CITTA' DI  
VENEZIA

**Oggetto:** procedura di VIA Speciale (artt. 165-183 D.Lgs. 163/2006) per il progetto "Adeguamento via acquea di accesso alla stazione marittima di Venezia e riqualificazione delle aree limitrofe al Canale Contorta Sant'Angelo (ID\_VIP: 2842) – trasmissione Delibera del Commissario Straordinario con i poteri del Consiglio Comunale n. 84 del 24/10/2014. -Osservazioni.

N. 84 = Autorità Portuale di Venezia - Adeguamento via acqua di accesso alla Stazione Marittima di Venezia e riqualificazione delle aree limitrofe al Canale Contorta Sant'Angelo – Procedimento di Valutazione Impatto Ambientale ai sensi degli artt. 165 - 183 del D.Lgs.163/2006 e s.m.i.. – Osservazioni.

Figura 28 - Estratto della Relazione Ambientale, Elaborato 01

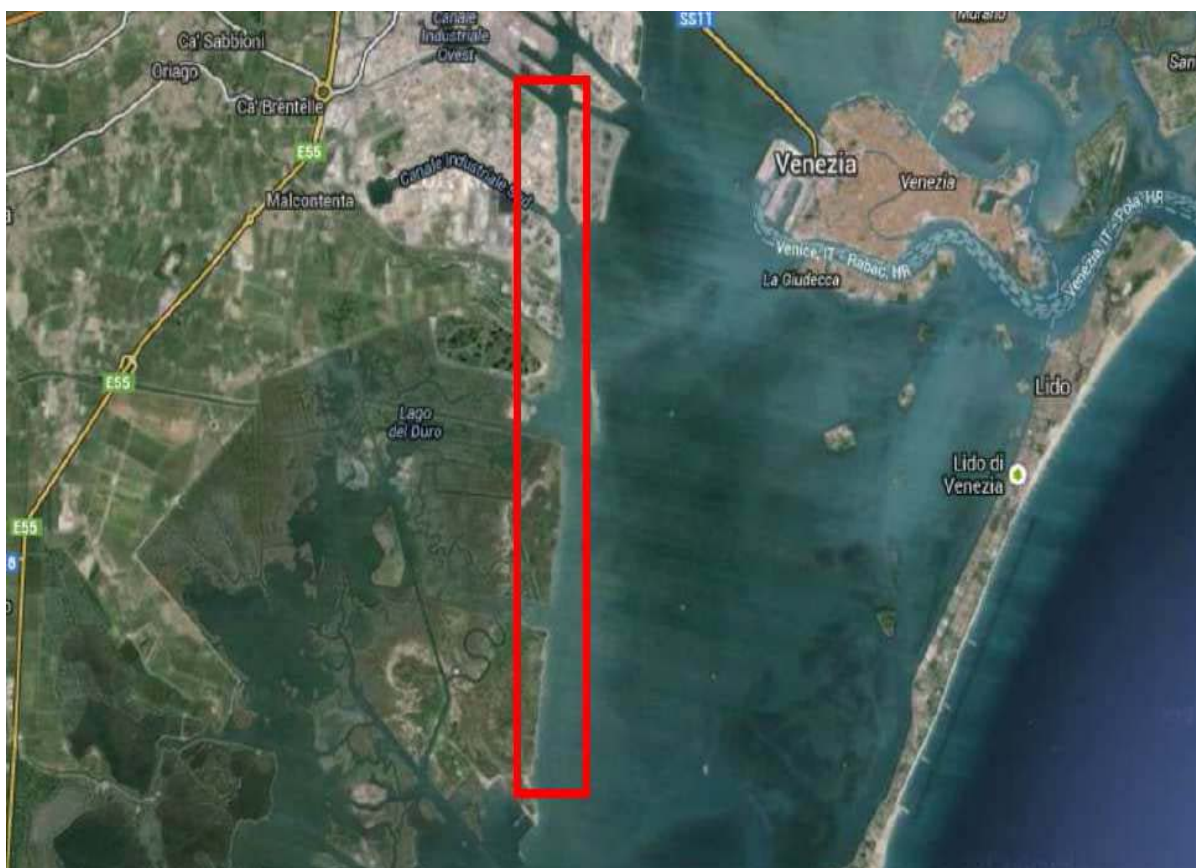
Nella Relazione Ambientale allegata al Progetto Preliminare a pagina 25 si legge "Per quanto attiene i sedimenti è necessario far riferimento alle aree prossime a quelle di progetto, ed in particolare agli esiti di una campagna di caratterizzazione relativa ai sedimenti dei bassi fondali adiacenti il Canale Malamocco – Marghera che ha avuto luogo nel corso dell'anno 2013..." (vedi Figura 28).

Figura 32 - Immagine a sinistra, estratto da documento "Studio Morfologico", Figura 9 Seconda configurazione di progetto. Mesh di calcolo sull'intero dominio. Fonte: SIA - immagine a destra, Batimetria della Laguna di Venezia. Fonte: Atlante della Laguna

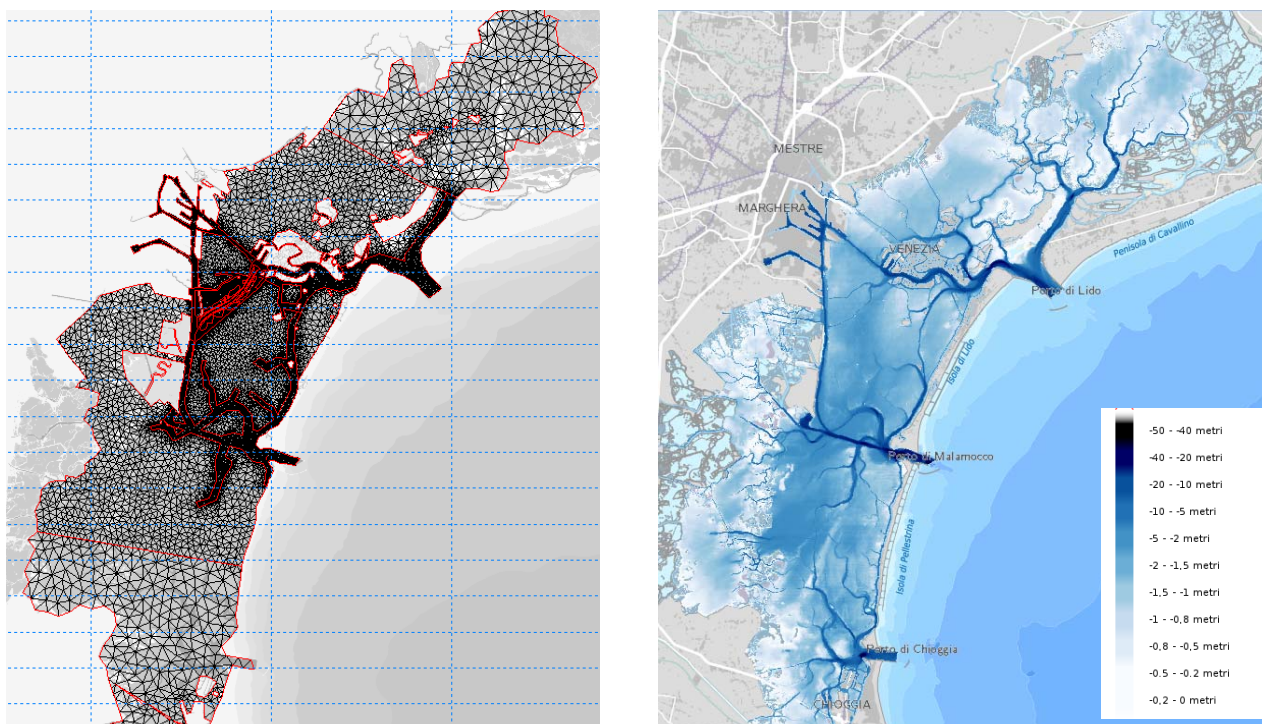
- la presentazione dei risultati, sia in R03 che in R04, non è abbastanza dettagliata nella zona dei bassifondi adiacenti al canale e nelle zone più vicine alla città di Venezia (estremità settentrionale del canale Contorta, bacino antistante la Marittima) o interne alla città stessa (canale della Giudecca); di conseguenza non si può accertare l'effettiva efficacia delle "velme" ai fini della protezione dei bassifondi dalle onde generate dal transito di natanti e non si possono accertare le conseguenze del transito di natanti sulla città di Venezia e le sue immediate vicinanze.

Figura 9 – Sezione tipo delle velme

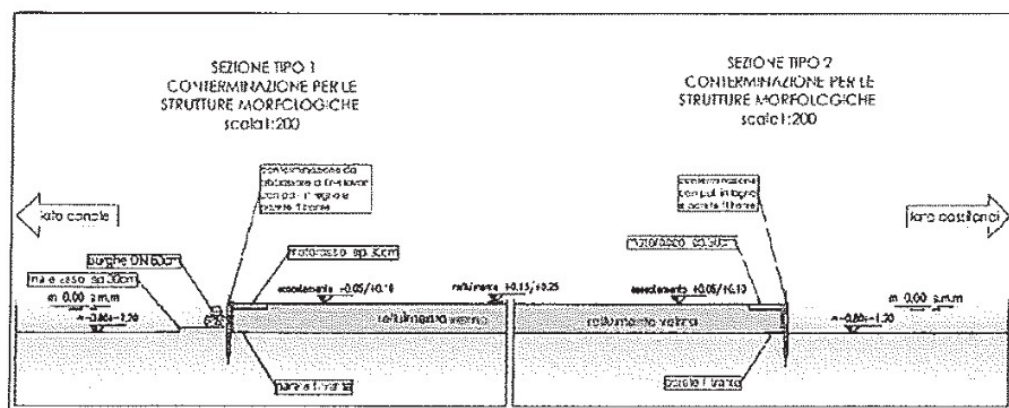
Nella Relazione Tecnica (49\_810\_000\_00\_REL\_TECNICA.pdf) è riportata la seguente illustrazione nella quale sono indicate delle forme costruite definite “velme” con quota assestata di circa 5~10 cm al di sopra del medio mare e opere di conterminazione differenti a seconda che il perimetro affacci verso il canale o verso i bassifondi adiacenti.

- 2) le quote indicate per le “velme” (-0.05--0.10 m s.m.m.) corrispondono comunque, come risulta inequivocabilmente dalla rappresentazione batimetrica riportata in figura 12, a quelle utilizzate nei calcoli illustrati nella relazione e riguardante la seconda configurazione di progetto. Nel calcolo, inoltre (come si evince dai risultati sintetizzati nelle figure del capitolo 8: “Risultati delle simulazioni con modello morfologico”), i bordi delle velme sono considerati erodibili (e infatti si erodono) e non sono dunque protetti. Nelle condizioni previste dal modello, dunque, è inevitabile attendersi che in tempi non troppo lunghi le strutture morfologiche previste siano destinate a essere distrutte, fino a scomparire<sup>1</sup>.

Figura 3 – Prima configurazione di progetto. Sezione del nuovo Canale Contorta S. Angelo  
fonte: Studio di Fattibilità).

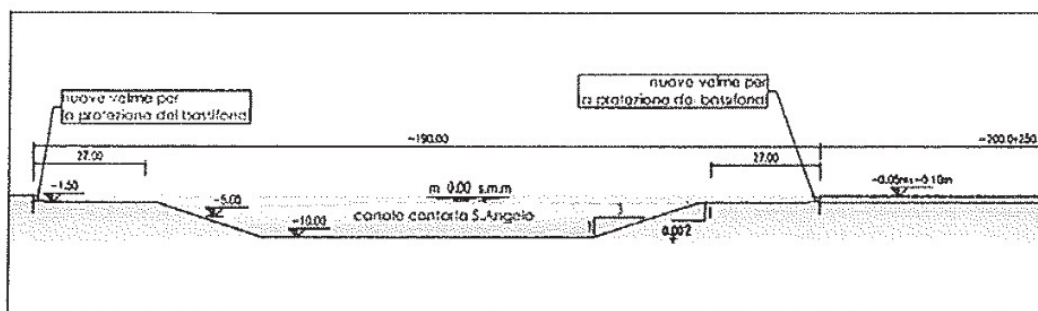
Nella relazione riguardante le indagini morfodinamiche, effettuate mediante modello matematico, (49\_810\_000\_02\_STUDIO\_MORFOLOGICO.pdf) è, invece, riportata la seguente sezione trasversale relativa alla prima configurazione di progetto del canale.
